- Gegenstand:** Überprüfung der Schraubensicherung am automatischen Anschluss der Bremsklappe
- Betroffen:** **ASK 21 B**; Type Certificate EASA.A.221; Werknummern 21953 – 21982 (Werknummer 21955 nicht betroffen)
- Klassifizierung:** Geringfügige Änderung (Minor Change)
- Dringlichkeit:** vor dem nächsten Start
- Grund:** Im Rahmen einer Vorflugkontrolle wurde eine Zylinderschraube M5x10 im Rumpf einer ASK 21 B gefunden. Es konnte zurückverfolgt werden, dass diese in dem automatischen Anschluss der Bremsklappe an der linken Flügel-Rumpf-Trennstelle verbaut ist. Das Lösen dieser Schraube ist auf eine fehlende Schraubensicherung zurückzuführen. Es ist nicht auszuschließen, dass andere Flugzeuge der Baureihe ASK 21 B ebenfalls betroffen sind.
- Maßnahmen:** Überprüfung des Anschlags des automatischen Anschlusses der Bremsklappe an der linken Flügel-Rumpf-Trennstelle:

Abb. 1: Anschlag an der linken Tüte des automatischen Anschlusses für die Bremsklappe

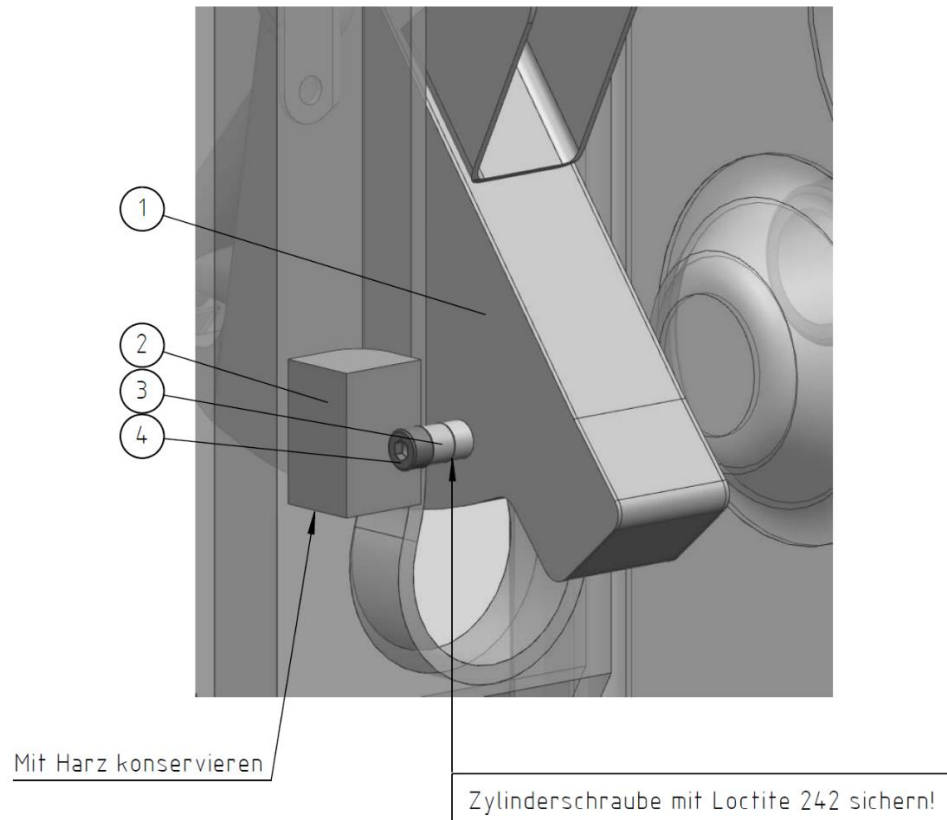
Die Tüte des automatischen Anschlusses der Bremsklappe an der linken Flügel-Rumpf-Trennstelle (Pos. 1) ist mit einem Anschlag versehen, der im abgerüsteten Zustand verhindert, dass die Bremsklappensteuerung verkniet. Der Anschlag ist durch eine seitlich in die Tüte eingeschraubte DIN912-M5x10 Schraube (Pos. 4) mit zusätzlicher Messing-Buchse (Pos. 3) realisiert. Auf der Gegenseite ist an der rumpfseitigen Wurzelrippe von innen ein Sperrholzklotz (Pos. 2) aufgeklebt. Es muss überprüft werden, ob die Schraube und die Messingbuchse vorhanden sind. Sollten beide Teile vorhanden sein, ist die Schraube rauszudrehen und mit Loctite 242 gesichert neu einzusetzen. Fehlen Schraube und Buchse ist der gesamte Rumpf nach den Teilen abzusuchen. Erst wenn sichergestellt ist, dass die Teile nicht im Rumpf liegen, ist der Anschlag mittels neuer Schraube und Buchse, gesichert mit Loctite 242, neu herzustellen.

Der Anschlagklotz aus Holz an der Wurzelrippe muss mit Harz konserviert werden.

Anschlag nur an linker Tüte
